BEBAUUNGSPLAN NR. III/3/85.01

„Lebensmitteleinzelhandel Stadtheider Straße“

AUSWERTUNG DER BETEILIGUNG ZUM ENTWURF

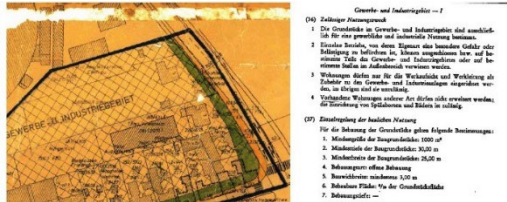
- Nur 60% der Fläche sollten für Bebauung nutzbar sein. 40% des Grundstücks bleiben unversiegelt. - Gebäude können das Volumen über die höhere Bebauung erreichen. Ursprünglich war eine Höhe bis zu 16,30m zulässig. Diese sollte im straßenzugewandten Grundstücksbereich möglich sein, während sich die Gebäudehöhe im hinteren Grundstücksteil reduziert. Ein ähnlicher Ansatz ist im Entwurf bereits vorhanden. Allerdings mit zu niedrigen Höhen. Im Bereich des ehemaligen B-Plans II/2/18.01 wird die Bebaubarkeit von ca. 15.100 m³ auf ca. 1590 m² Grundstücksfläche zu 0,00 m³ auf 0,00 m² gemindert. Eine Bebauung des Grundstücks ist auch mit Blick auf das Denkmal städtebaulich offensichtlich bisher vertretbar gewesen und ökonomisch wie ökologisch mindestens in der bisher vorgesehenen Art und Weise geboten. Eine größere Höhe in Anlehnung an die Festsetzungen des BPlans III/3/26.00, sprich max. 16,30m sollte geprüft werden. Künftig sind anstelle des ehemaligen Baufensters nur noch Nebenanlagen möglich. Für die beiden Nutzungen (LIDL, Ringlokschuppen) ist es gemäß Planung notwendig, die Anzahl der Stellplätze von 95-105 auf 175 zu erhöhen. Die ökologisch nachhaltiger Variante zu einer großen, ebenerdigen Stellplatzanlage mit einer „Befestigung aus wasser- und luftdurchlässigen Materialien + Baumanpflanzungen“ ist die Entsiegelung der ehemaligen Stellplatzfläche und Herstellung z.B. eines kleinen, baumbestandenen Parks mit Rabatten, mit hoher Aufenthaltsqualität für Menschen und einer sehr niedrigen Versiegelung. Die Stellplätze können in einer	mit einer Überschreitungsmöglichkeit bis 0,9 festgesetzt. Damit wird eine Ausnutzung des Plangebietes gewährleistet, die sowohl die Bebauung als auch die notwendigen versiegelten Flächen wie Stellplätze, Zufahrten und Wege angemessen berücksichtigt. Darüber hinaus sind im Plangebiet Flächen für Anpflanzungen vorgesehen. Eine Vergrößerung der überbaubaren Fläche ist nicht erforderlich, da der Bebauungsplan die Ausweisung eines Sonstigen Sondergebietes mit der Zweckbestimmung „Großflächiger Einzelhandel“ festsetzt. Die Baugrenzen orientieren sich daher an der geplanten Größe des Marktes. Für eine angemessene Ausnutzbarkeit des Grundstücks und ein verträgliches Einfügen in die umgebende Bebauung wird gemäß § 16 BauNVO eine maximale Gebäudehöhe von ca. 12,0 m festgesetzt. Diese Höhenbegrenzung stellt sicher, dass sich der Markt städtebaulich harmonisch in die Umgebung einfügt, ohne eine übermäßige bauliche Dominanz zu erzeugen. Gleichzeitig wird durch diese Höhenbegrenzung die optische Freihaltung des Baudenkmals Ringlokschuppen gewahrt, um dessen städtebauliche Bedeutung nicht zu beeinträchtigen. Zusätzlich ist anzumerken, dass der erwähnte Bebauungsplan II/2/18.01 nicht im räumlichen Zusammenhang zum B-Plan III/3/85.01 steht, da er sich auf der anderen Straßenseite befindet. Der Anregung wird nicht gefolgt. Im Zuge der Planung ist die Erhöhung der Stellplatzzahl von bisher 95-105 auf 209 Stellplätze erforderlich, um den Bedarf der Nutzung selbst und den Bedarf des Veranstaltungsorts Ringlokschuppen, welcher mit einer Stellplatzbaulast gesichert ist, zu decken. Im Rahmen der überarbeiteten Entwurfsplanung ist die Ansiedlung einer Metropolfiliale vorgesehen, bei der die Stellplätze im Erdgeschoss des Gebäudes angeordnet

mehrgeschossigen Parkpalette untergebracht werden. Gemäß einer „Machbarkeitsstudie für den Bau und Betrieb einer Quartiersgarage in Offenbach“, können in einem 3- bzw. 4-geschossigen Parkhaus auf einer Grundfläche von 1480m² (33,50m x 44,20m), bei einem Bauvolumen von 14184m³ und einer Gebäudehöhe von ca. 10,50m 172 Stellplätze untergebracht werden. (Siehe https://pio.offenbach.de/archiv/PIO/2024/2024-00020366.pdf, Variante 2). Dies entspricht in etwa dem Volumen des ehemaligen LIDLs. Es wird begrüßt, dass eine eingeschossige Bebauung ausgeschlossen wird. Auch wenn der Discounter nicht so viel Volumen benötigt, wie bisherige Bebauungspläne ausweisen, so sollte ein Bebauungsplan doch ein zukunftsfähiges, nachhaltiges, stadträumlich gedachtes Leitbild festsetzen. Die Wahrnehmung der Bebauung aus dem öffentlichen Raum heraus ist dabei zentral. Die Höhe von Gebäuden sollte sich dabei, wie in der Bauordnung von 1960 noch üblich, an der Breite der Straße orientieren. Ein Verhältnis von 1:1 ist stadträumlich, ökonomisch wie ökologischen ein sehr guter Ansatz, der wieder aufgenommen werden sollte.	werden. Der eigentliche Markt befindet sich im ersten Obergeschoss. Durch diese bauliche Lösung wird eine funktional und städtebaulich sinnvolle Grundstücksausnutzung erreicht. Eine alternative Flächennutzung in Form einer Parkanlage ist aus diesem Grund nicht vorgesehen. Die Fläche ist bereits im Bestand nahezu vollständig versiegelt. Um den hohen Versiegelungsgrad teilweise zu kompensieren, sieht die Planung jedoch Flächen für Anpflanzungen, den Erhalt von Baumstandorten, eine Dachbegrünung sowie wasserdurchlässige Materialien für Stellplätze vor. Ein Parkhaus stellt gegenüber ebenerdigen Stellplätzen eine effizientere Flächennutzung dar, ist aber in der vorliegenden Planung aus wirtschaftlichen Gründen nicht realisierbar. Der Bau einer mehrgeschossigen Parkpalette wäre mit erheblichen Investitionskosten verbunden, die in keinem wirtschaftlich vertretbaren Verhältnis zum Nutzen stehen. Darüber hinaus ist der Betrieb einer Quartiersgarage bzw. eines P+R-Parkhauses in diesem Bereich weder wirtschaftlich tragfähig noch mit den Anforderungen des Einzelhandelsstandortes vereinbar. Der Anregung wird nicht gefolgt. Für eine angemessene Ausnutzbarkeit des Grundstücks und ein verträgliches Einfügen in den umgebenden Gebäudebestand wird gemäß § 16 BauNVO eine maximale Gebäudehöhe von ca. 12,0 m festgesetzt. Diese Höhenbegrenzung stellt sicher, dass der Markt sich städtebaulich harmonisch in die Umgebung einfügt, ohne übermäßige bauliche Dominanz zu erzeugen. Durch die zwingende Zweigeschossigkeit wird eine optimale Ausnutzung der überbaubaren Fläche gewährleistet. Gleichzeitig bleibt durch diese Höhenbegrenzung die optische Freistellung des Baudenkmals Ringlokschuppen

Hauptgebäude sollten straßenbegleitend (mit oder ohne Vorgarten) gebaut werden, damit sie den öffentlichen Raum fassen und die Wege zum Eingang für Fußgänger kurz sind. Es sollte eine Baulinie parallel zur Stadtheider Straße festgesetzt werden. Dreiecks-Rest-Vorgartenflächen wie im Bestand sollten künftig vermieden werden. Es sollte überlegt werden, das Geschäftshaus am ehemaligen Standort zu belassen und auf dem benachbarten Grundstück das Parkhaus errichtet werden. Die Fassade des Geschäftshauses könnte so den Park mit prägen und das Parkhaus wäre näher zur Herforder Straße und damit zur Stadtbahnhaltestelle gelegen. Ggf. könnte das Parkhaus auch als P+R-Parkhaus genutzt werden.	erhalten, um dessen städtebauliche Bedeutung nicht zu beeinträchtigen. Der Anregung wird nicht gefolgt. Ein maßgeblicher Faktor ist die bestehende Stellplatzbaulast im nördlichen Bereich des Grundstücks. Die Fläche ist bereits im Bestand dauerhaft für Stellplätze gebunden und soll weiterhin erhalten bleiben, wodurch eine straßenbegleitende Bebauung nicht realisierbar ist. Zudem würde eine solche Anordnung nicht mit der geplanten Nutzung als Lebensmittelmarkt harmonieren, da eine funktionale Erschließung mit den notwendigen Stellflächen, Zu- und Anlieferwegen gewährleistet sein muss. Straßenbegleitend ist aber der Erhalt der vorhandenen Baumreihe vorgesehen sowie die Festsetzung von Neupflanzungen entlang der Stadtheider Straße. Vor diesem Hintergrund wurde entschieden, auf eine straßenbegleitende Bebauung zu verzichten und stattdessen eine auf den Nutzungsbedarf abgestimmte städtebauliche Lösung zu ermöglichen. Dreieckige Restflächen im Vorgartenbereich, wie sie im Bestand vorhanden sind, werden dabei durch eine optimierte Grundstücksausnutzung und klare Baugrenzen vermieden. Der Anregung wird nicht gefolgt. Die vorgeschlagene Beibehaltung des Geschäftshauses am bisherigen Standort und die Errichtung eines Parkhauses auf dem benachbarten Grundstück wird abgelehnt. Im Rahmen der überarbeiteten Entwurfsplanung ist jedoch die Ansiedlung einer Metropolfiliale vorgesehen, bei der die Stellplätze im Erdgeschoss des Gebäudes angeordnet werden. Der eigentliche Markt befindet sich im ersten Obergeschoss. Durch diese bauliche Lösung wird eine funktional und städtebaulich sinnvolle Grundstücksausnutzung erreicht. Das Ziel ist es, den Lebensmitteleinzelhandel an die

aktuellen Marktanforderung und das veränderte Verbraucherverhalten anzupassen. Die bestehende, ältere Bausubstanz mit einer Verkaufsfläche von 1.050 m² ist für eine zukunftsfähige Nahversorgung nicht mehr ausreichend. Die geplante Erweiterung auf 1.810 m² ist notwendig, um eine attraktivere Warenpräsentation, großzügigere Gangbreiten und eine effizientere logistische Abwicklung zu ermöglichen. Eine Modernisierung und Erweiterung des Angebots kann innerhalb des bestehenden Gebäudebestands nicht realisiert werden, sodass der Abriss und Neubau auf dem angrenzenden Grundstück erforderlich ist. Die Errichtung eines Parkhauses ist aus oben genannten Gründen ebenfalls nicht vorgesehen.

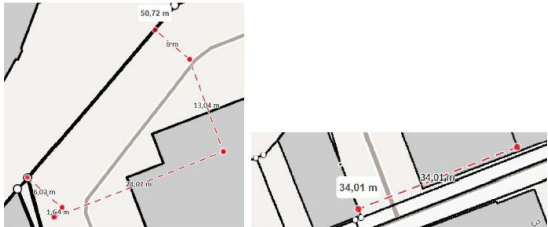
b) Bereich B-Plan II/2/18.01
Auf einer Fläche von ca. 1590m² kann bis zu einer Höhe von 118m ü NN gebaut werden. Das Gelände liegt in diesem Bereich bei ca.

108,5m ü NN. Es könnten also ca. 9,5m hohe Gebäude entstehen. Das entspricht einem max. möglichen Gebäudevolumen von ca. 15.100m³. Es dürfen 95-105 Stellplätze hergestellt werden.

Die Hinweise werden zur Kenntnis genommen.
